II/360 Velké Meziříčí - JV obchvat 3. část		DUSP
OBJEDNATEL: Kraj Vysočina Žižkova 57 587 33 Jihlava		
PROJEKTANT: SPOLEČNOST "SHP + SHB - Velké Meziříčí" HLAVNÍ INŽENÝR PROJEKTU: Ing. Zbyněk Lazar	VEDOUcí SPOLEČNÍK SPOLEČNOSTI:  Stráský, Hustý a partneři s.r.o. Bohunická 50 619 00 Brno

VEDOUcí PROJEKTANT	Ing. Martina Adamcová		PROJEKTANT OBJEKTU:	
VYPRACOVAL			 SHP SK s.r.o. Mlýnské luhy 17394/64, 821 05 Bratislava	
KONTROLOVAL	Ing. Pavel Svoboda			
KRAJ:	VYSOČINA	DATUM	11/2023	
INVESTOR (OBJEDNATEL):	KRAJ VYSOČINA	FORMÁT		
NÁZEV OBJEKTU: E - DOKLADY			MĚŘÍTKO	
			ÚČEL	DUSP
			Č. ZAKÁZKY	20087DZS
			ARCHIVNÍ Č.	
NÁZEV VÝKRESU:	E.2 ZÁZNAMY Z JEDNÁNÍ		ČÍS. SOUPRAVY	ČÍS. VÝKRESU E.2

Záznam z pracovního online jednání ze dne 11.1.2020

SO 303 - Přeložka vodovodu DN 350 v km 1,660 – 2,040

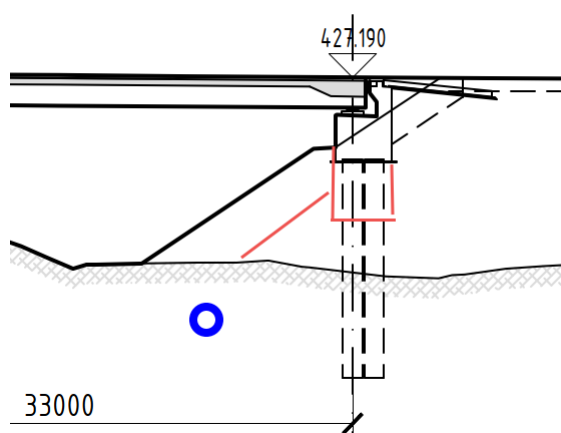
Přeložka navazuje na zrealizovanou přeložku vodovodu na pozemku společnosti KBB. V rámci úpravy skladovací plochy KBB došlo k realizaci přeložky na v tomto areálu. Konec zrealizované přeložky je v prostoru stávajících garáží. Zde dojde ke kolizi se zrealizovaným násypem a opěrou mostu 201. Pro navázání na zrealizovanou přeložku SO 303 bude nutné zmenšit kužel mostu 201 a zvýšit opěru číslo 6 tak, aby se vytvořil v posledním poli dostatečný prostor pro vedení trasy vodovodu:

Nutno změnit SO 201 (zvednout opěru, prodloužit křídla) tak , aby mimo ochranné pásmo vodovodu nebyl realizován násyp 101 a kužel mostu 201.

SO 304 - Přeložka vodovodu DN 250 v km 2,070

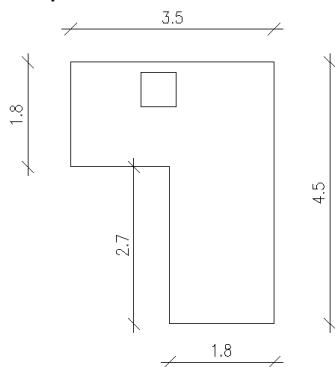
Byla provedena prohlídka armaturní šachty na levém břehu potoka. Šachta má tvar „L“ podzemní rozměry:

Výška stropu 1,9 -2,1m. Strop je cca 0,6m pod terénem.
